改善箇所説明図

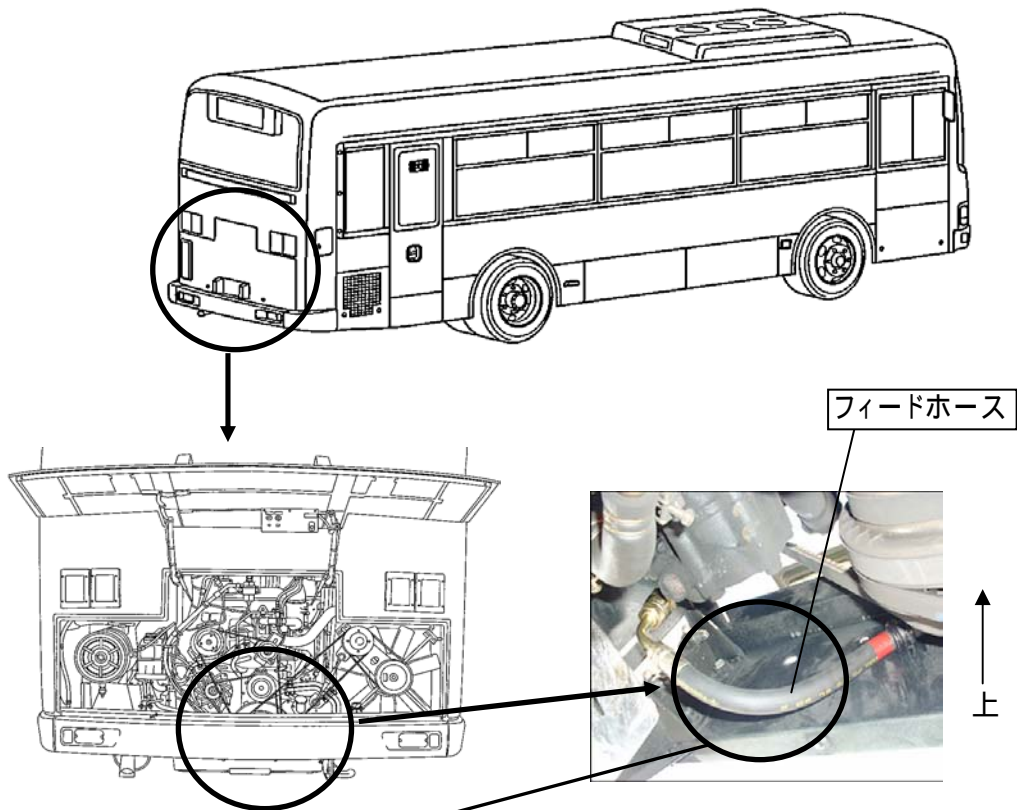
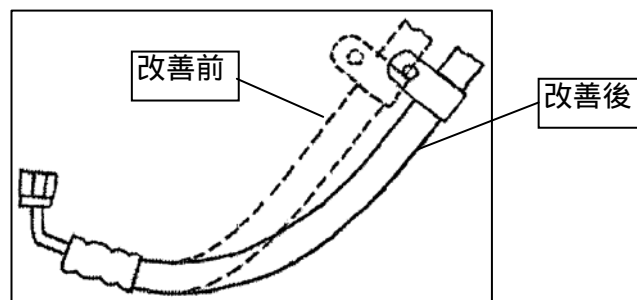
不具合発生箇所

油圧式パワーステアリングの配管(フィードホース)の支持位置が不適切なため、ホースが過度に曲げられて当該部分に過大な力がかかり亀裂が生じるものがある。そのため、パワーステアリングオイルが漏れて、かじ取ハンドルの操作力が増大するおそれがある。

改善の内容: 全車両、フィードホース支持位置を変更すると共に当該ホースを新品と交換する。

識別: リヤメンバー内側フィードホース付近に白色ペイントを塗布する。
